Transversale Kaala Gomen - Lot 1 - Tr02

Localisation des examens et avis géotechniques

23/11/2024

Transversale Kaala Gomen - Lot 1 - Tr02 / Rapport Géotechnique / TC2 - PL35 - PK50060-52120

133

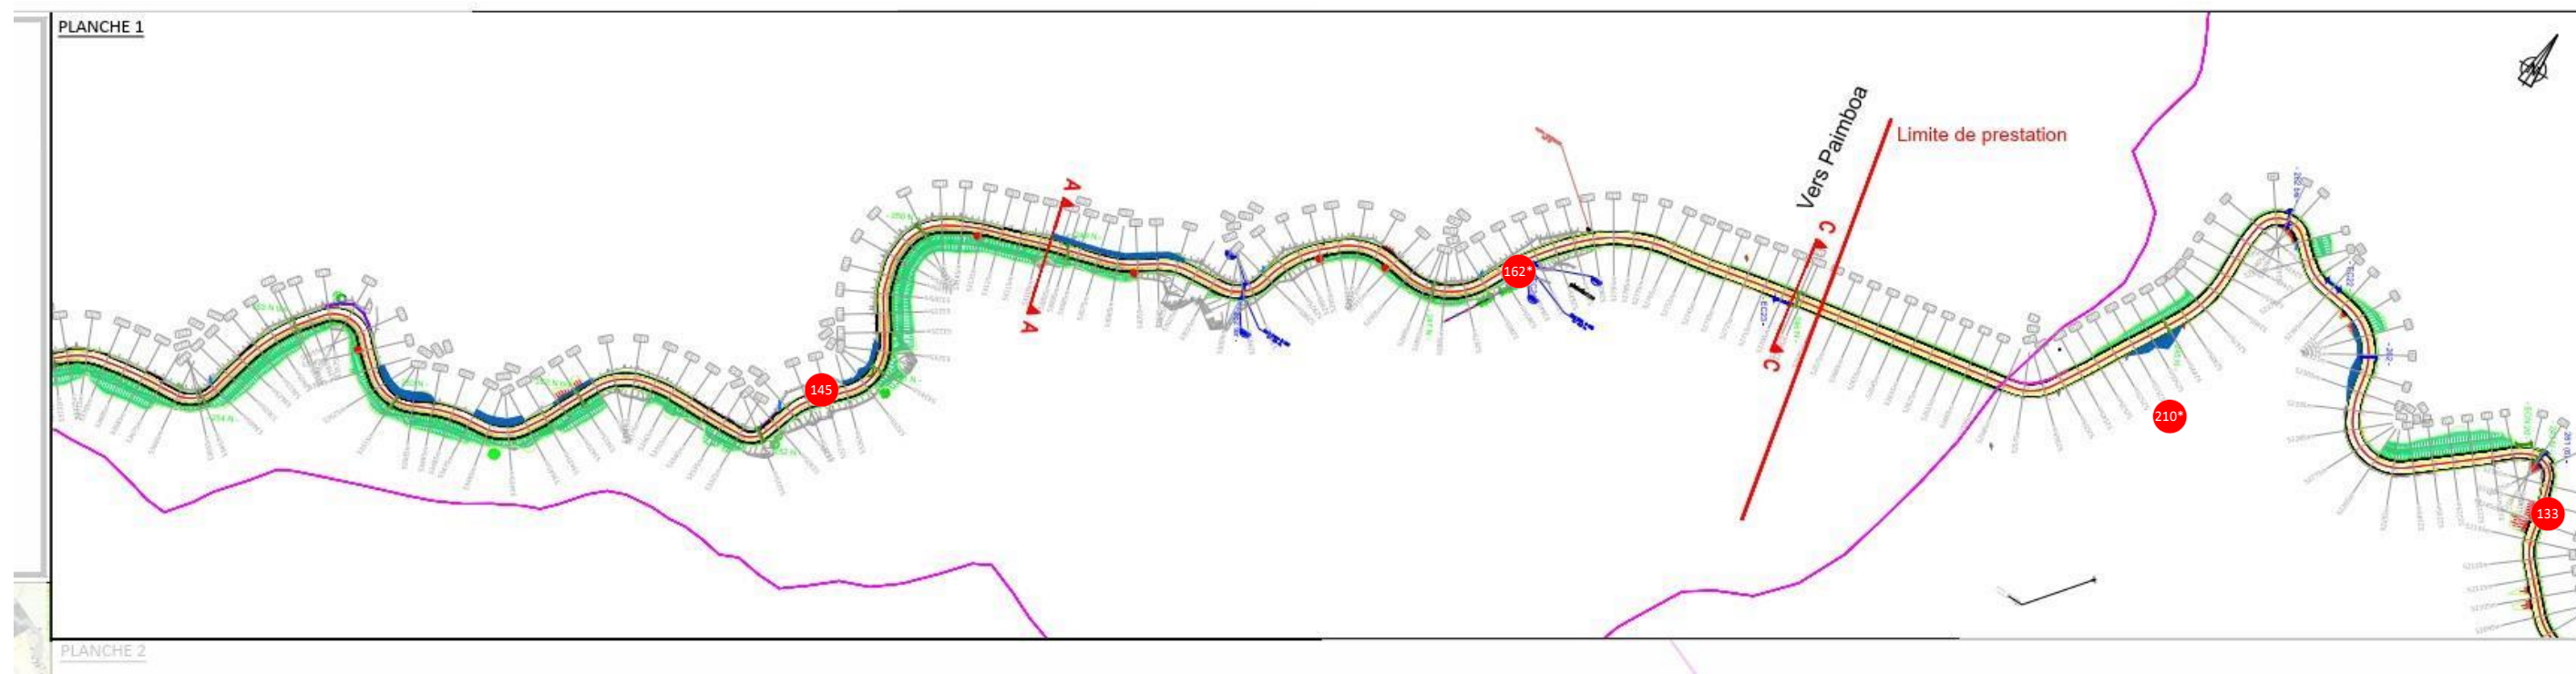
N°		LOT	ENTREPRISE	INTITULÉ	DATE BUTOIR	LOCALISATION	OBSERVATIONS	ÉTAT
133	X	3 GEOTECHNICIEN		Étude complémentaire à prévoir pour élargissement	27/10/2024		P66-P65. Talus amont trop volumineux	À corriger
145		3 GEOTECHNICIEN		Épaulement ext voirie à recentrer.	22/11/2024			À corriger
162*				Cyclopéen à terminer	18/10/2024			À corriger
210*				Finir les terrassement et couche de forme de la route jusqu'au P69	08/10/2024			À corriger

Étude complémentaire à prévoir pour élargissement

Plan - Transversale Kaala Gomen - Lot 1 - Tr02 / Rapport Géotechnique /
TC1.1 - PL40 - PK 58030-59610 - Extrait 1

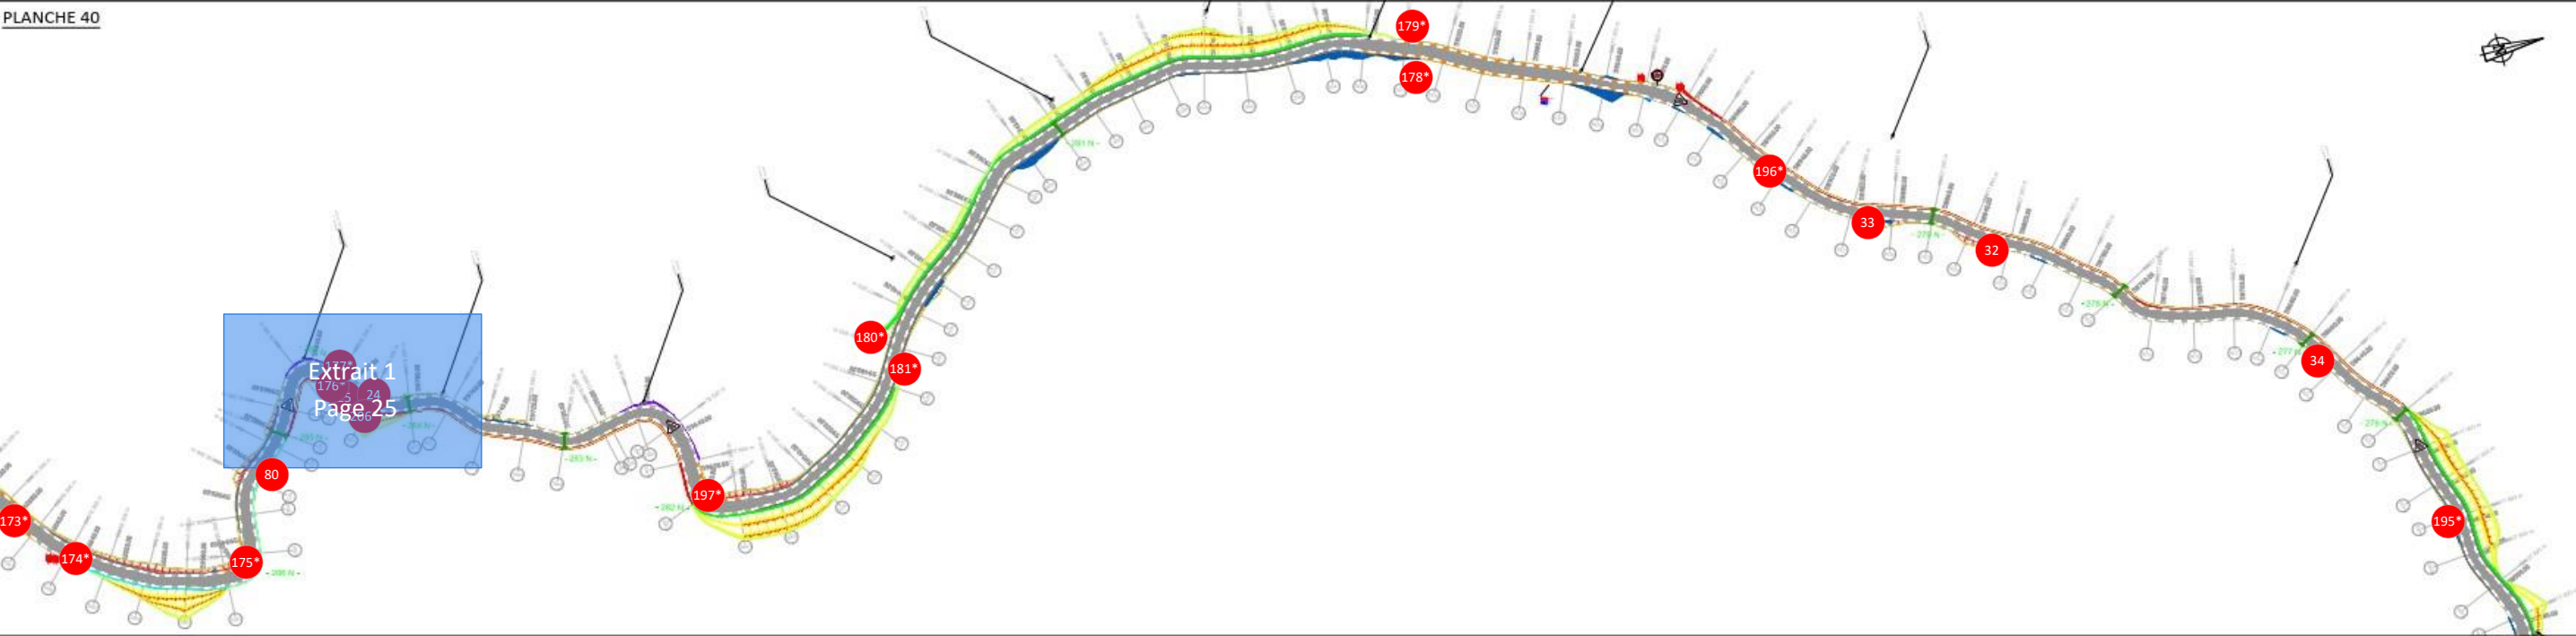
N°		LOT	ENTREPRISE	INTITULÉ	DATE BUTOIR	LOCALISATION	OBSERVATIONS	ÉTAT
24		3 GEOTECHNICIEN		Avis n*5 LGC	08/10/2024			À corriger
25		3 GEOTECHNICIEN		Avis n*5 LGC	08/10/2024			À corriger
32	X	3 GEOTECHNICIEN		Avis sur enrochement	08/10/2024		Une clé a été ajoutée	À corriger
33		3 GEOTECHNICIEN		Avis sur enrochement	08/10/2024			À corriger
34	X	3 GEOTECHNICIEN		Avis sur enrochement	08/10/2024			À corriger
80		3 GEOTECHNICIEN		Avis sur talus	08/10/2024		Demande du geotechnicien	À corriger
173*				Zone en toit merlon à remplacer par une bordure	08/10/2024			À corriger
174*				Exutoire de fossé à finir	08/10/2024			À corriger
175*				Sortie tête de buse existante à bétonner	05/12/2024			À corriger
176*				Nettoyer entrée existante traversée busée et améliorer	08/10/2024		Buse existante	À corriger
177*				Descente existante à reprendre.	08/10/2024			À corriger
178*				Sortie fossé à bétonner	08/10/2024			À corriger

179*				Ravine centrale à protéger par une bordure	08/10/2024		Merlon à créer	À corriger
180*				Sortie fossé à bétonner	08/10/2024			À corriger
181*				Sortie fossé à bétonner	08/10/2024			À corriger
195*		3 GEOTECHNICIEN		Fondations d'enrochement	08/10/2024			À corriger
196*				Ravines à traiter avec des bordures et un exutoires	08/10/2024			À corriger
197*				Mission complémentaire géotechnique à faire. voir CRV5	08/10/2024	Traversée busée existante à refaire + reprise enrochement suite cavitation.		À corriger
206*		3 GEOTECHNICIEN		Talus non conforme. Voir CRV6 P823	08/10/2024			À corriger

Avis sur enrochement

Avis sur enrochement
